ID: Codice procedura (ID_VIP/ID_MATTM):10844

Impianto per la produzione di energia elettrica da fonte eolica, costituito da 6 aerogeneratori della potenza complessiva di 37,2 MW, un sistema di accumulo da 25 MW e relative opere connesse in località "Rempillo" nel comune di Pitigliano (GR).

TESTO DELLE OSSERVAZIONI

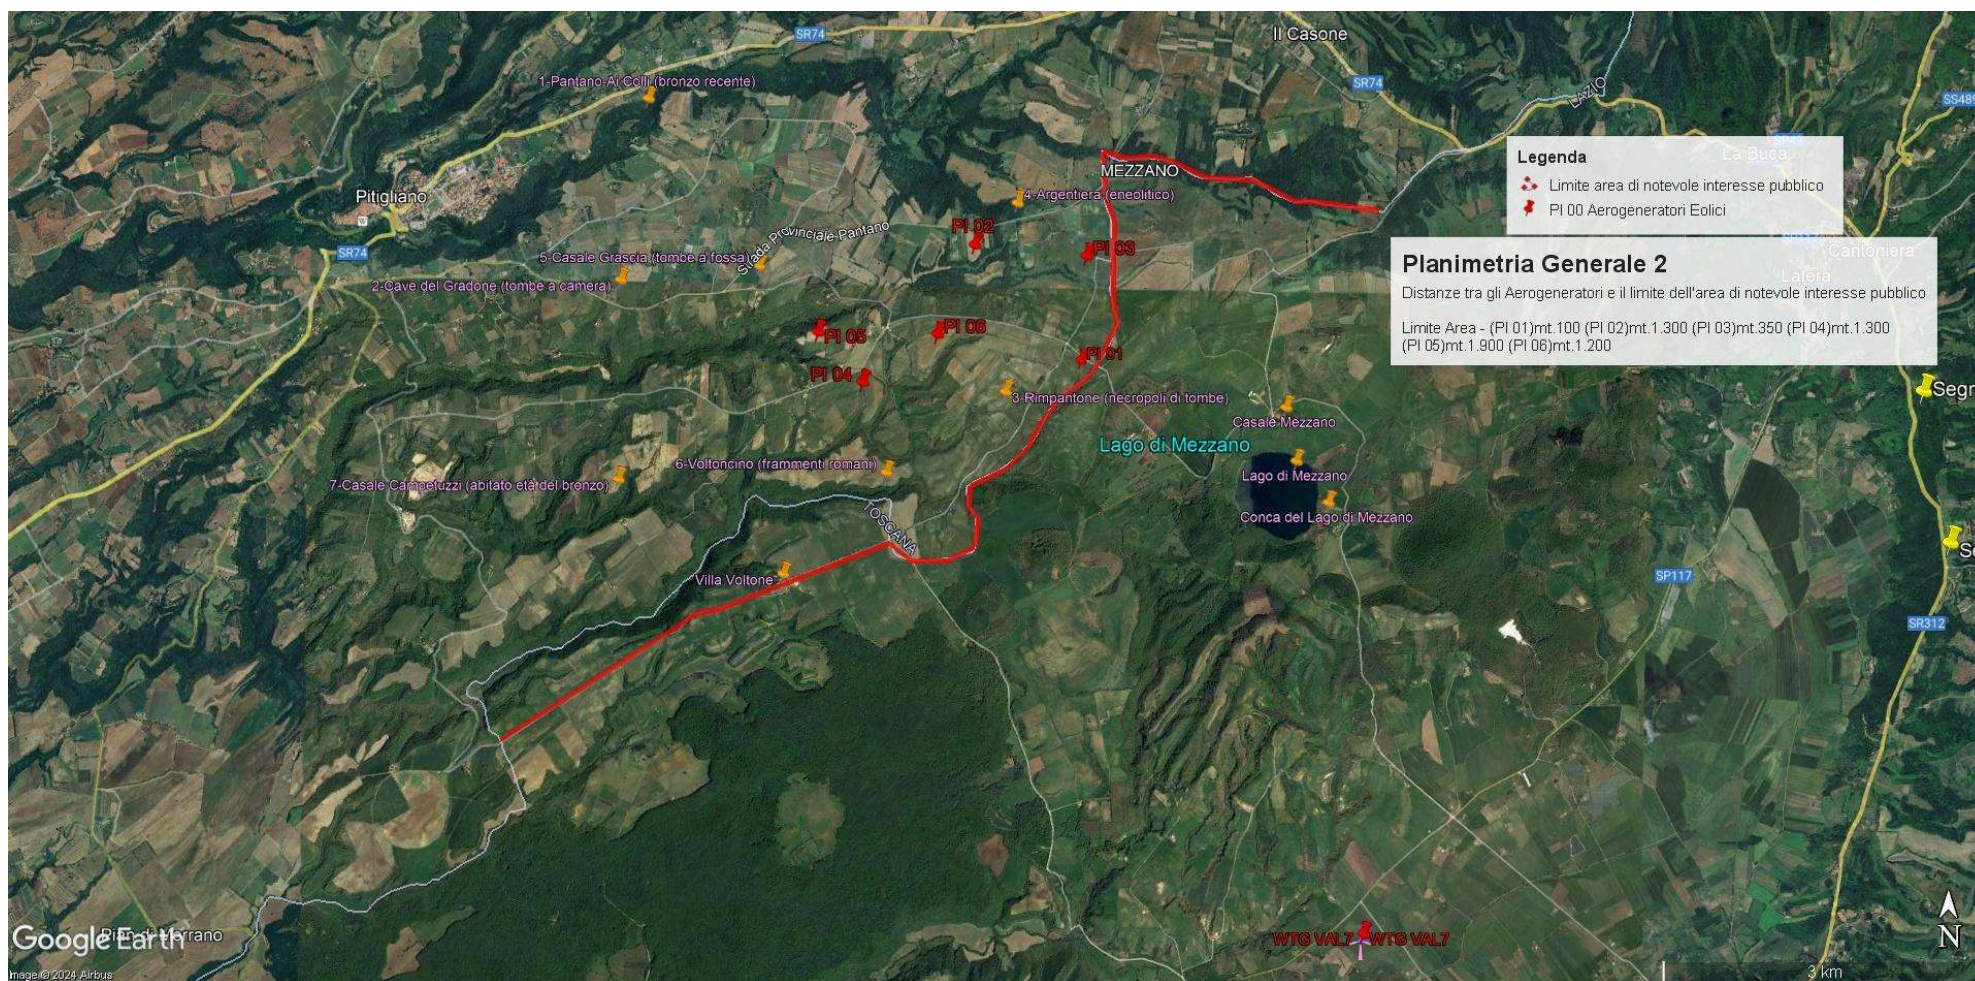
In sintesi, visti l’art. 20 comma 8 lettera c) quater del D.Lgs n 199/2021 e le Linee guida nazionali appena citate, considerato l’enorme impatto dell’impianto eolico industriale denominato “Rempillo” sulla zona paesaggistica di notevole interesse pubblico ben individuata nelle immagini n.1 e n. 2 e sui Beni Culturali evidenziati nell’ immagine n. 3 dell’Allegato alle presenti Osservazioni, per la collocazione delle pale P04 e P05 direttamente all’interno del perimetro di un’area archeologica e per gli impatti anche sull’area intermedia e vasta dei pregiati territori laziali della Tuscia settentrionale e in particolare di quelli del pitiglianese ricco di emergenze agricole, naturalistiche, storiche e archeologiche del periodo etrusco ma non solo, si chiede che venga negata l’autorizzazione all’ insediamento dell’impianto eolico denominato “Rempillo”.

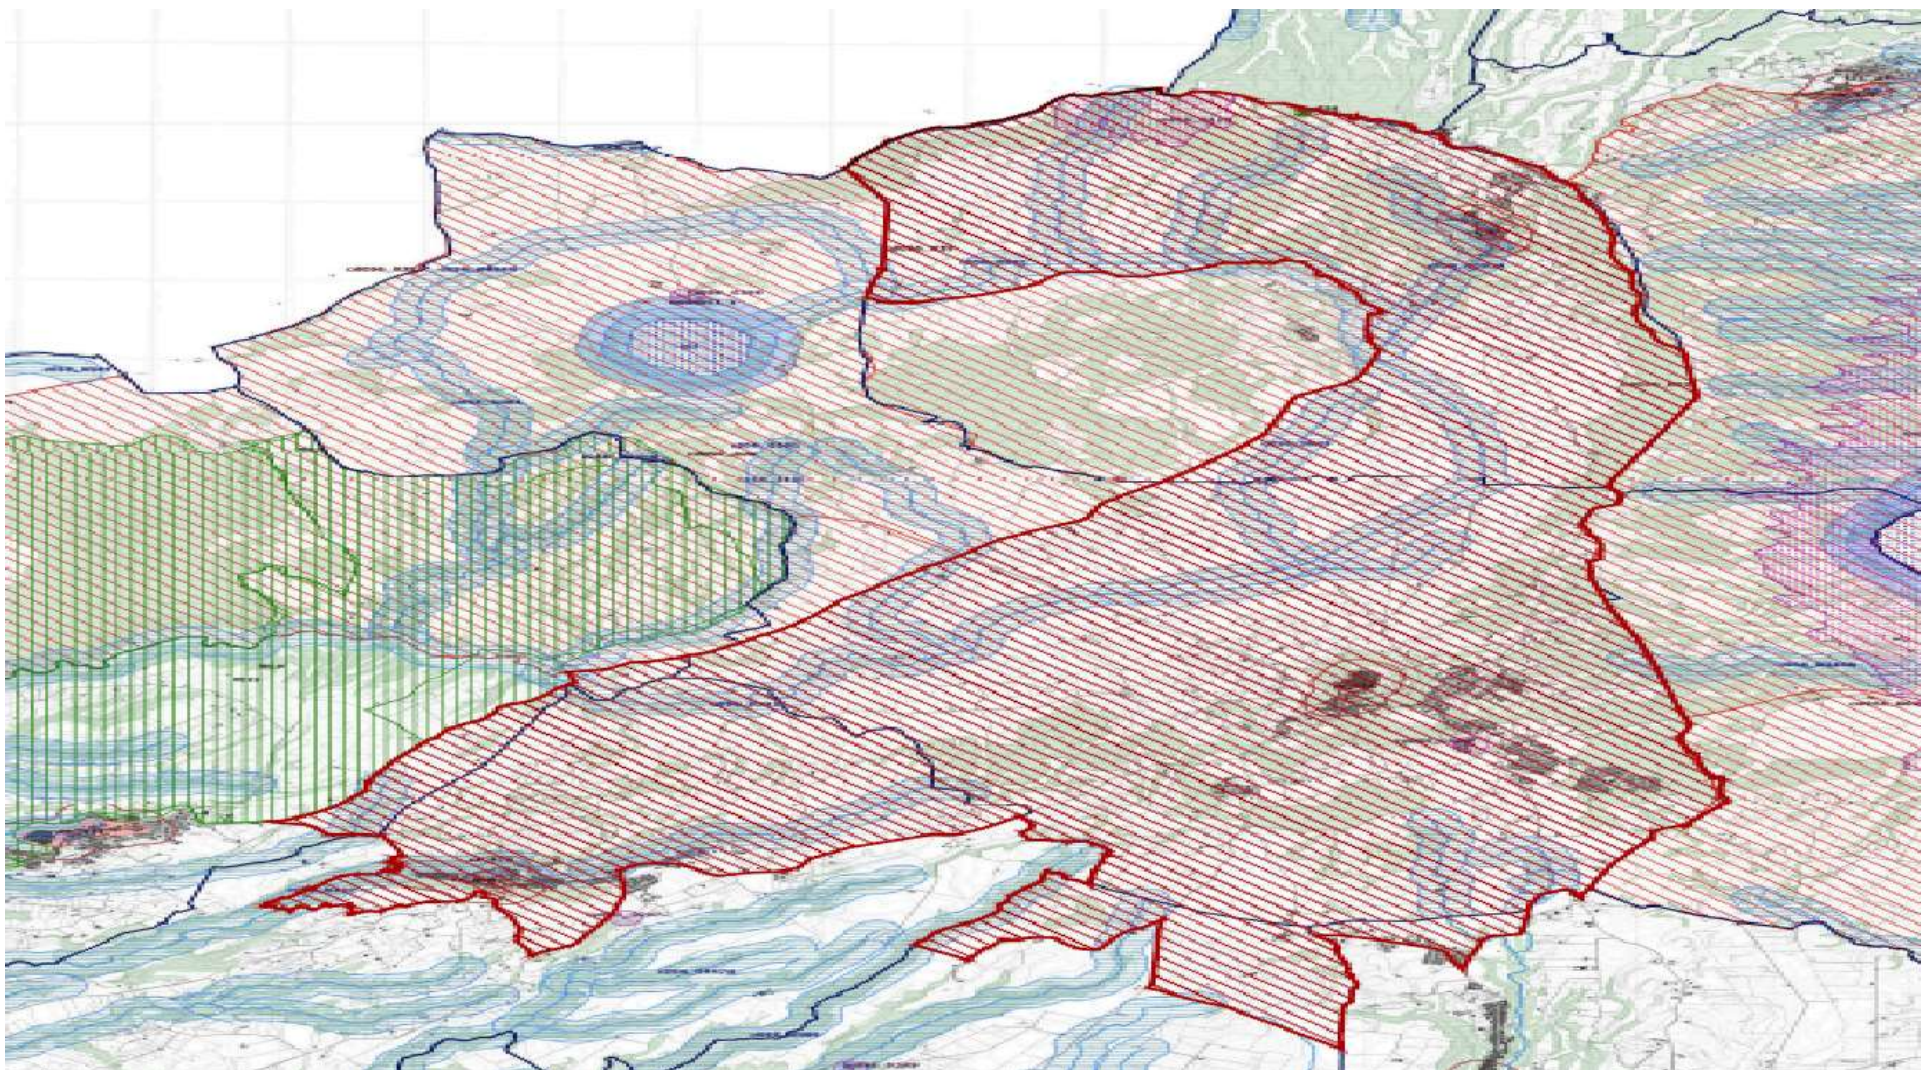
Bolsena attraverso la ZPS Caldera di Latera e la ZSC Lago di Mezzano che insieme sono compresi nel vincolo paesaggistico “ Conca Lago di Mezzano...” e verranno uniti dal nuovo vincolo paesaggistico “*Ambito paesaggistico, geologico e geomorfologico dell’orlo della caldera di Latera e delle sue pendici interessate dai centri eruttivi periferici*” (si veda a riguardo la proposta pubblicata sul sito del MIC in data 09/08/2023 e l’immagine n. 2 dell’ ALLEGATO) all’area di notevole interesse pubblico “ Conca del lago di Bolsena” (D.M. 24.10.1960). Praticamente una vasta zona che per interesse paesaggistico e naturalistico oltre che storico, archeologico e identitario rappresenta un unicum nel panorama nazionale.

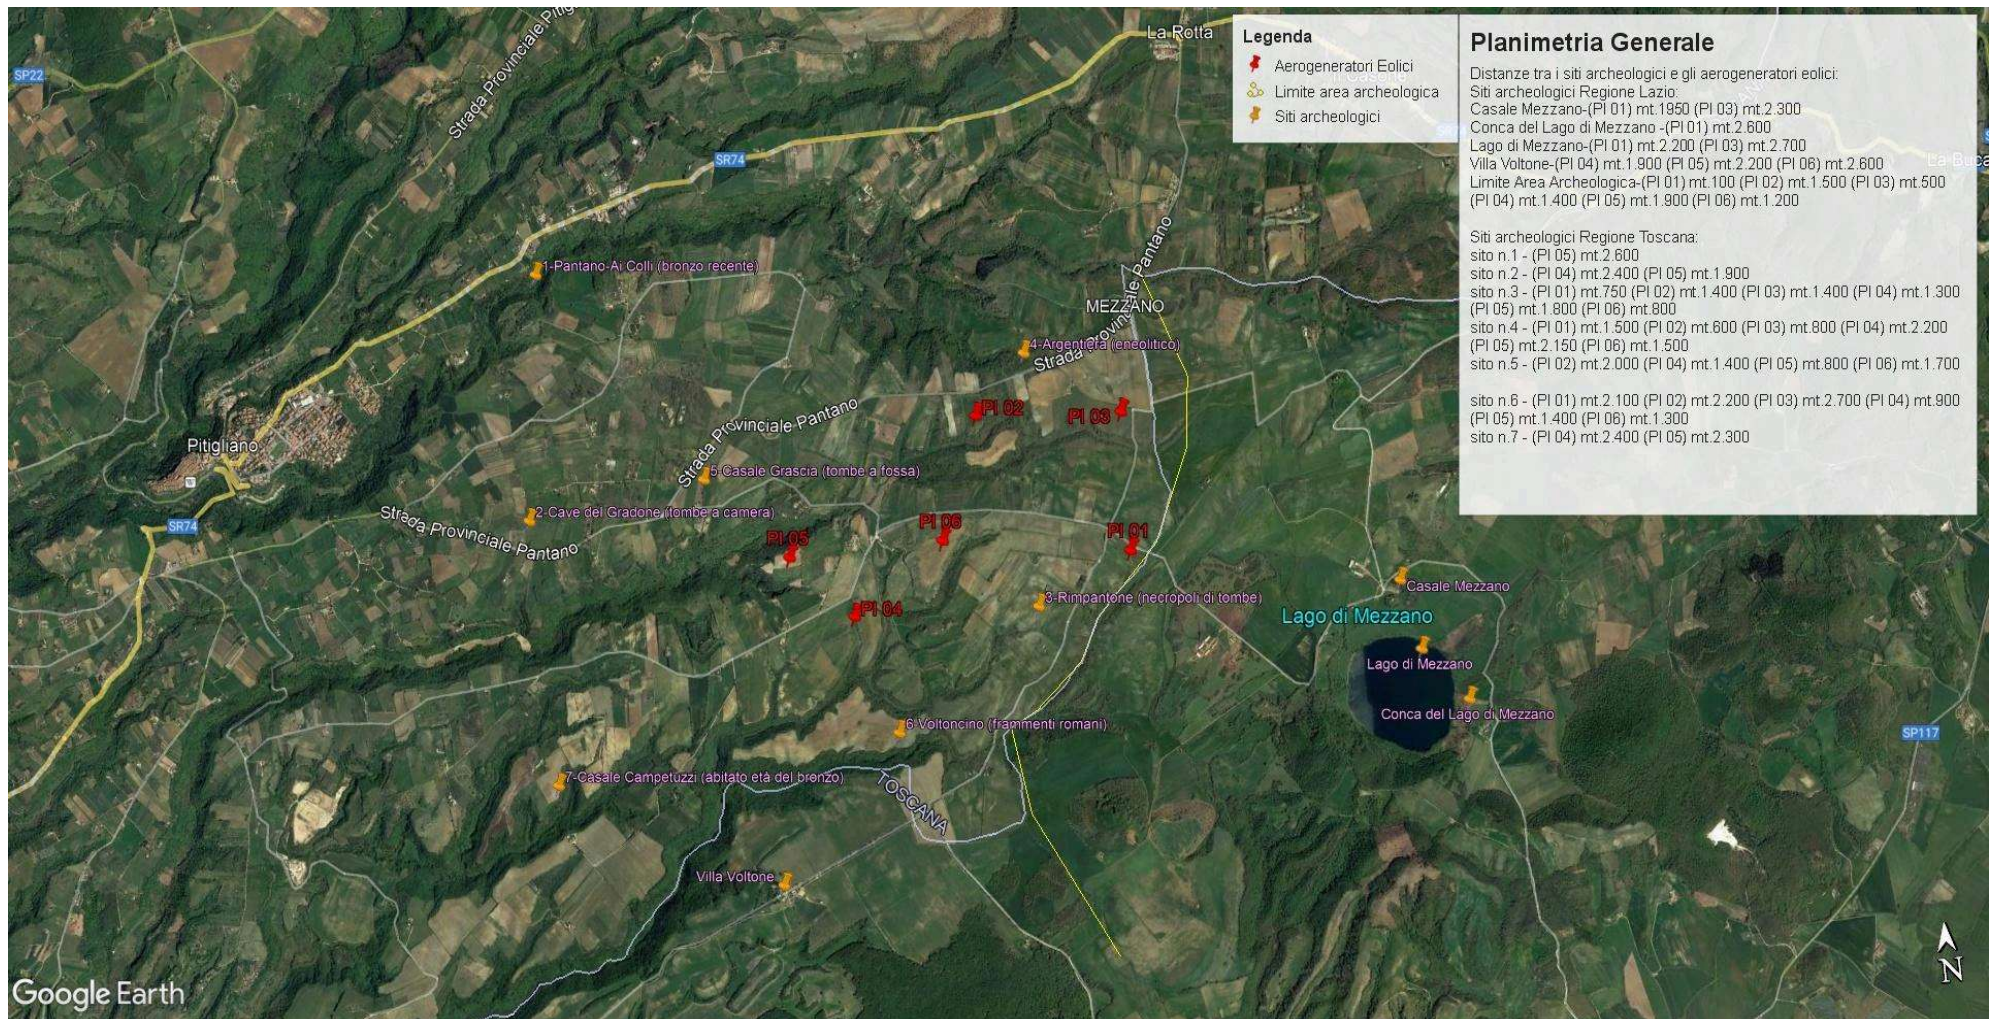
Inoltre, la zona in cui insisterebbe l’impianto eolico industriale Rempillo è compresa nelle fasce di rispetto di 3 km di diversi beni archeologici tutelati dalla parte II del Codice dei Beni Culturali (vedi Allegato, immagine n. 3). Inoltre le pale P04 e P05 ricadono all’interno di un’area archeologica che la Proponente vorrebbe cancellare per il semplice fatto che non è riportata nel documento regionale ma nel documento provinciale come meglio dettagliato nell’Osservazione n. 5. Alla luce di quanto documentato appare chiaro quindi che la collocazione dell’impianto non ha tenuto conto alcuno dei vincoli dell’area nella quale è stato progettato e l’inserimento dell’impianto eolico nel paesaggio e sul territorio non è corretto (Allegato IV delle Linee guida nazionali di cui al D.M dello Sviluppo economico del 10.09.2010).

- h) Le zone di interesse archeologico evidenziate nell'immagine n. 3 a cui si aggiungono anche l'importante abitato protostorico di Sorgenti della Nova e Ruderì del Castello altomedioevale che si trovano a circa 4 km dalle aree in cui è stato progettato l'impianto eolico industriale. Poco più lontano i resti del castello medioevale “Morroneccio”. Nell'area vasta le preziose necropoli eneolitiche (Poggi Alti) ed etrusche di Pitigliano, Sovana e Sorano.

Immagine n. 4 Situazione di saturazione da impianti FER nella provincia di Viterbo. Non sono riportati gli impianti fotovoltaici e agrivoltaici che hanno inciso per buona parte nel cumulo di impianti FER per superare già nel 2023 gli obiettivi del PNIEC assegnati alla Regione Lazio per il 20230.

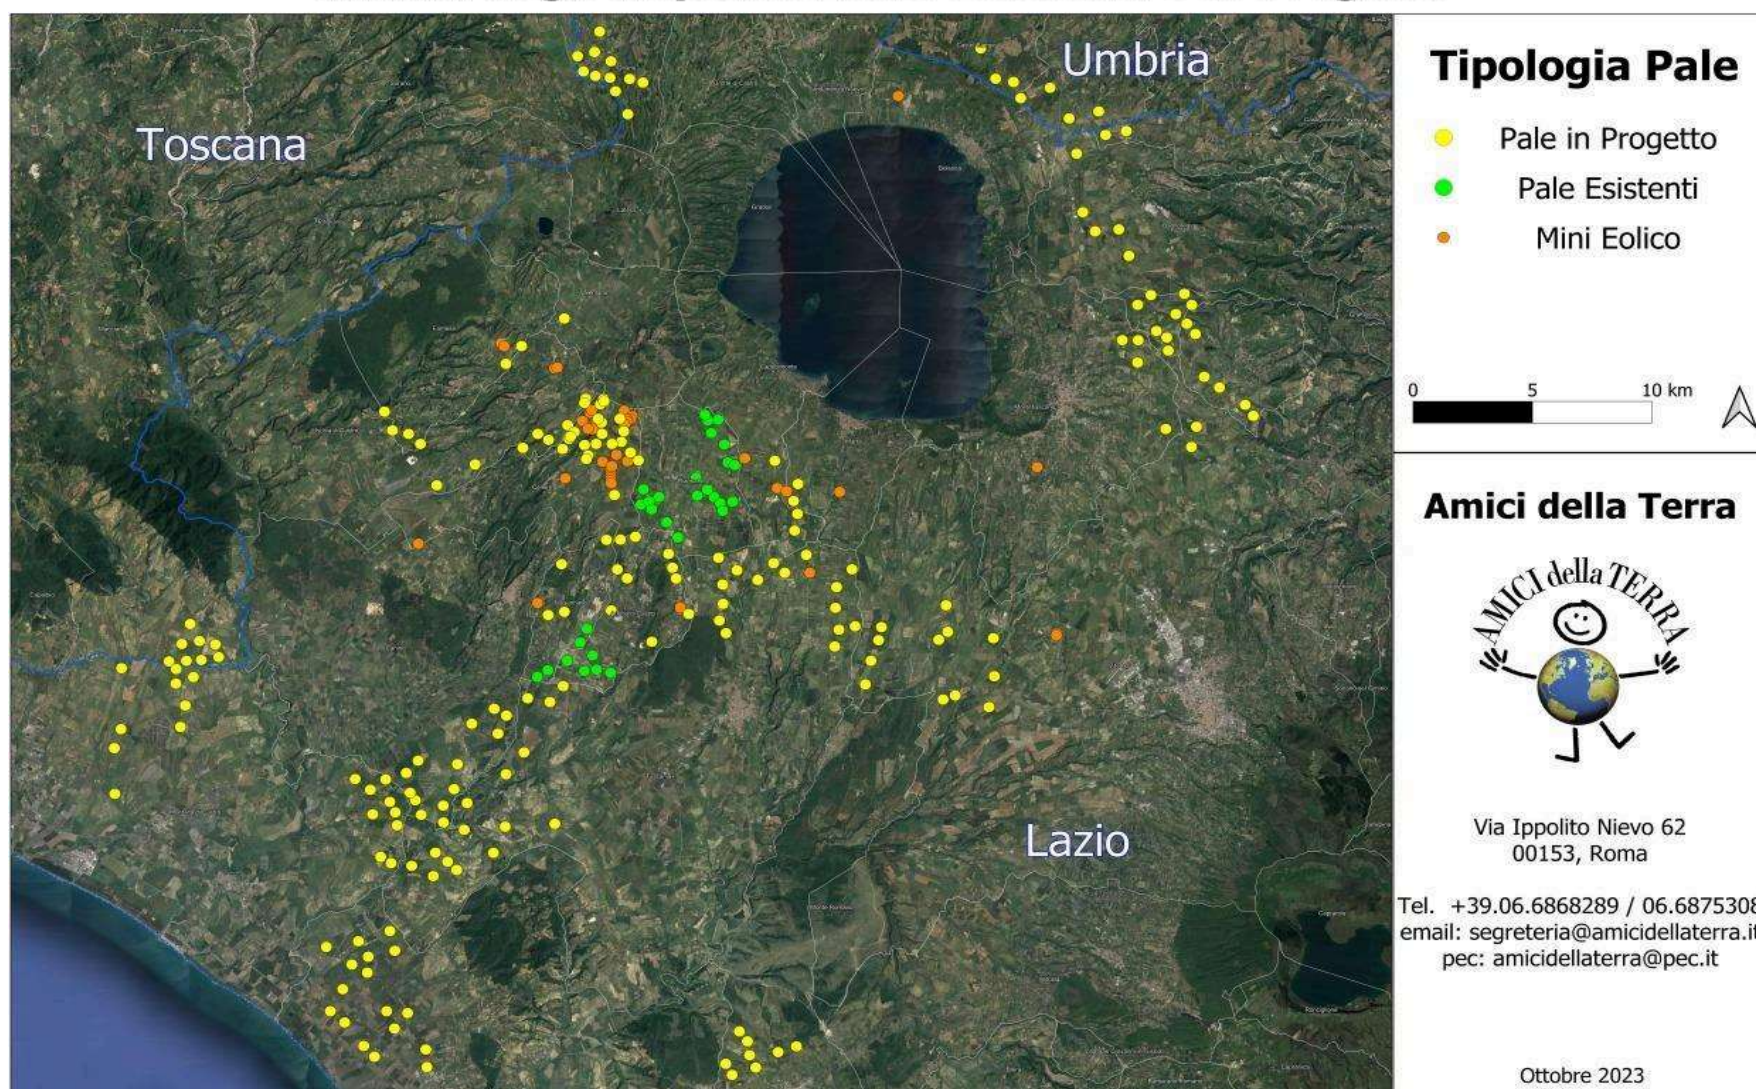
Quindi anche la Regione come Ente deputato dalla normativa nazionale a legiferare sulle aree idonee e non idonee si è espressa riguardo al fatto che abbia assolto ai doveri e alle quote stabilite dal PNIEC e in ambito regionale la provincia di Viterbo è stata quella con il più alto tasso di impianti FER tra tutte e quindi ormai satura ed il cumulo degli impianti FER installati, autorizzati e in progetto rappresenta una elevata criticità per la sostenibilità ambientale di ulteriori eventuali iniziative. L'impianto eolico " Rempillo" pur essendo "esterno al confine provinciale e regionale ma nelle sue immediate vicinanze (a soli 100 metri i primi due aerogeneratori) oltre ad impattare sul territorio e sulle economie di tre Comuni del Lazio (Farnese, Valentano e Latera) si trova nelle fasce di rispetto dei Beni di notevole interesse pubblico come si è evidenziate nelle Osservazioni nn. 1 e 2 e crea anche degli impatti negativi anche sui beni naturalistici come verrà dettagliato nell'Osservazione n. 4. Inoltre andrebbe a sommarsi al già enorme cumulo di impianti eolici e fotovoltaici e geotermici che già creano una elevata criticità ambientale nella provincia di Viterbo e interferiscono anche con il territorio toscano come si può vedere dalle immagini nn. 4 e 5 dell'Allegato n. 1.
